残留熱除去系配管及び原子炉格納容器電気配線貫通部の変更認可申請に伴う影響について

残留熱除去系 A 主配管変更箇所一覧

残留熱除去系B・C 主配管変更箇所一覧 (1/2)

主配管変更概略図 (No.①、②)

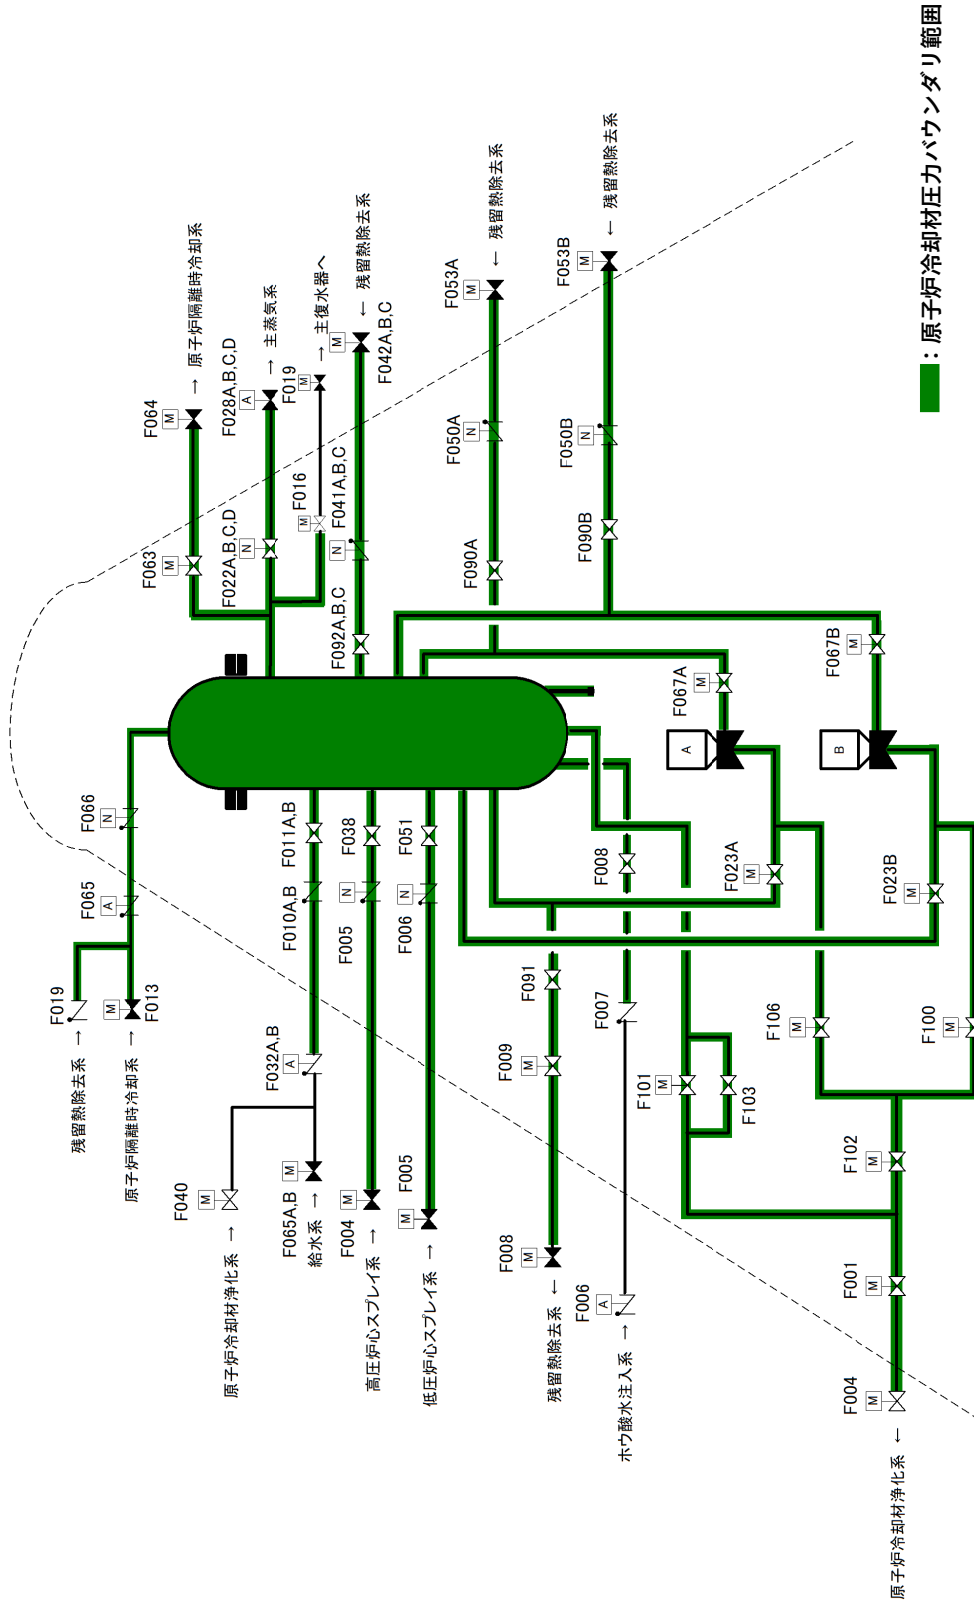
- ①E12-F048A取替に伴う取替範囲の見直し (SGV410・TEE、PIPEの追加)
- ②SGV410・TEEの追加により、SM41B・PIPEの削除
